Verslag huishoudelijke elektrische installatie op laagspanning en zeer lage spanning

Referentie: **011-20261012-02**	Datum controle: **12/10/2026**
Keurder: **011**

Eigenaar:	[redacted]	EAN-code:	**Onbekend**
Adres installatie:	**Vlaamsekunstlaan 5, 2020 - Antwerpen**	Nummer teller(s):	**22955130**
		Distributienetbeheerder installatie:	**Fluvius**

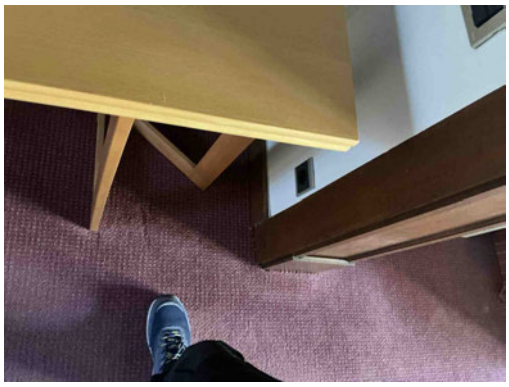
T11 - De contactdozen waarvan de toegekende stroomsterkte maximaal 16A en de toegekende spanning maximaal 250V bedraagt en niet bedoeld zijn voor de voeding van een of meerdere verbruikstoestellen voor een specifiek doel en niet geplaatst zijn in of op schakel- en verdeelborden, beschikken niet of IPXX-D (incl. gemeenschappelijke delen residentieel geheel) (Boek 1: 4.2.2.3/5.3.5.2).
Opmerking: Oa keuken , bureau , slaapkamer. ...

A20 - Er bevindt zich een contactdoos zonder beschermingsgeleider in de elektrische installatie. Deze is niet geplaatst achter een differentieelstroombeschermingsinrichting met grote (max. 30mA) of zeer grote (max. 10mA)gevoeligheid. (Boek 1: 8.2.1.b)
Opmerking: Oa woonkamer, bureau , slaapkamers, ...

T09 - Bepaalde contactdozen en/of schakelaars zijn beschadigd (Boek 1: 1.4.1.3).
Opmerking: Oa bureau

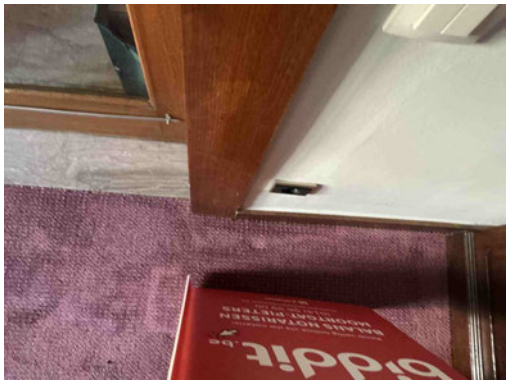
A20 - Er bevindt zich een contactdoos zonder beschermingsgeleider in de elektrische installatie. Deze is niet geplaatst achter een differentieelstroombeschermingsinrichting met grote (max. 30mA) of zeer grote (max. 10mA)gevoeligheid. (Boek 1: 8.2.1.b)
Opmerking: Oa woonkamer, bureau , slaapkamers, ...

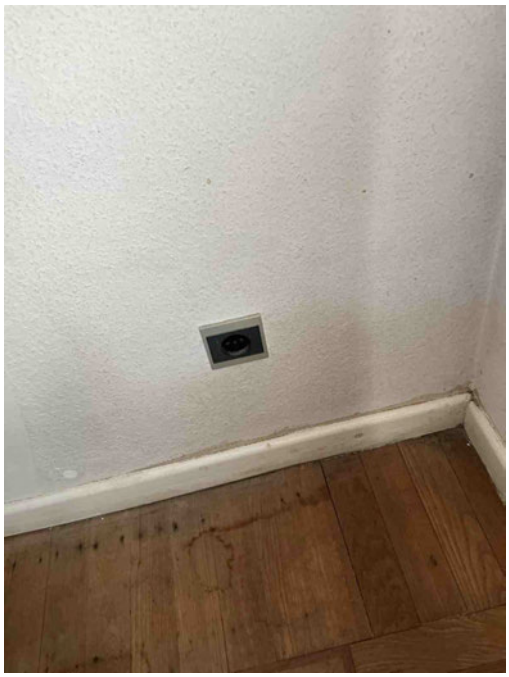
A20 - Er bevindt zich een contactdoos zonder beschermingsgeleider in de elektrische installatie. Deze is niet geplaatst achter een differentieelstroombeschermingsinrichting met grote (max. 30mA) of zeer grote (max. 10mA)gevoeligheid. (Boek 1: 8.2.1.b)
Opmerking: Oa woonkamer, bureau , slaapkamers, ...

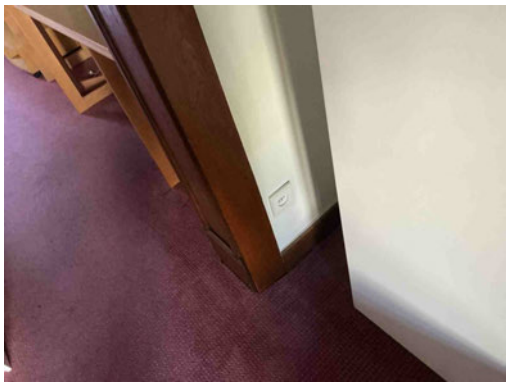
A20 - Er bevindt zich een contactdoos zonder beschermingsgeleider in de elektrische installatie. Deze is niet geplaatst achter een differentieelstroombeschermingsinrichting met grote (max. 30mA) of zeer grote (max. 10mA)gevoeligheid. (Boek 1: 8.2.1.b)
Opmerking: Oa woonkamer, bureau , slaapkamers, ...

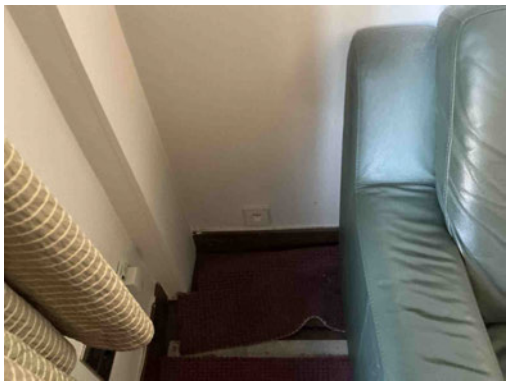
A20 - Er bevindt zich een contactdoos zonder beschermingsgeleider in de elektrische installatie. Deze is niet geplaatst achter een differentieelstroombeschermingsinrichting met grote (max. 30mA) of zeer grote (max. 10mA)gevoeligheid. (Boek 1: 8.2.1.b)
Opmerking: Oa woonkamer, bureau , slaapkamers, ...

T10 - Bepaalde contactdozen en/of schakelaars zijn niet degelijk bevestigd (Boek 1: 1.4.1.3).
Opmerking: Oa woonkamer , slaapkamer

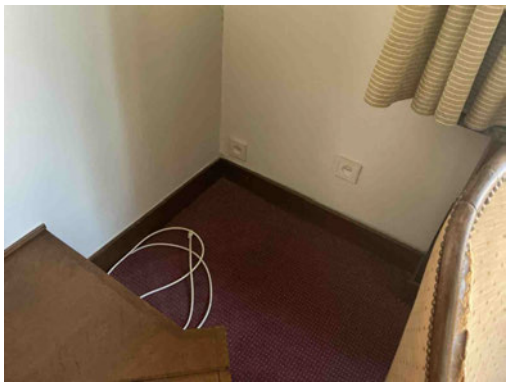
A20 - Er bevindt zich een contactdoos zonder beschermingsgeleider in de elektrische installatie. Deze is niet geplaatst achter een differentieelstroombeschermingsinrichting met grote (max. 30mA) of zeer grote (max. 10mA)gevoeligheid. (Boek 1: 8.2.1.b)
Opmerking: Oa woonkamer, bureau , slaapkamers, ...

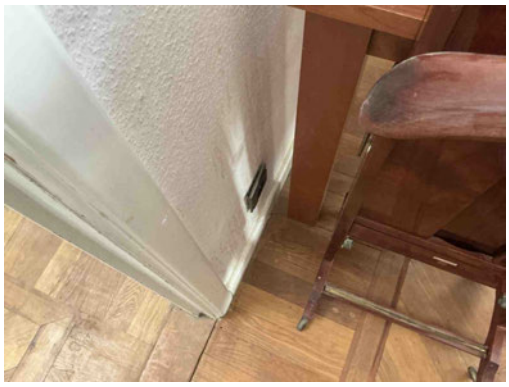
A20 - Er bevindt zich een contactdoos zonder beschermingsgeleider in de elektrische installatie. Deze is niet geplaatst achter een differentieelstroombeschermingsinrichting met grote (max. 30mA) of zeer grote (max. 10mA)gevoeligheid. (Boek 1: 8.2.1.b)
Opmerking: Oa woonkamer, bureau , slaapkamers, ...

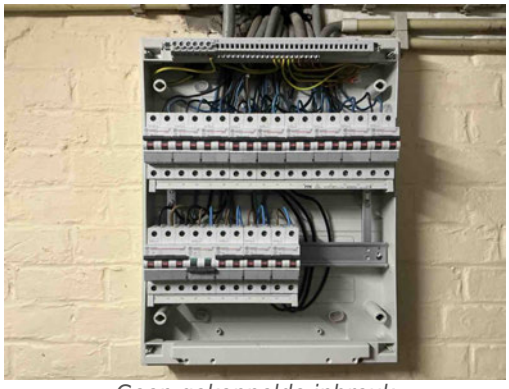
T21c - Het elektrisch materieel is niet geplaatst volgens de voorschriften van de fabrikant/ regels van goed vakmanschap. (Boek 1: 1.4.1.3) Oa armatuur niet degelijk bevestigd. Zie plaatsingsfiche fabrikant.
Opmerking: Oa bureau

A16 - Er is geen continuïteit van de beschermingsgeleider van de contactdoos (Boek 1: 5.4.3.4).
Opmerking: Oa badkamer
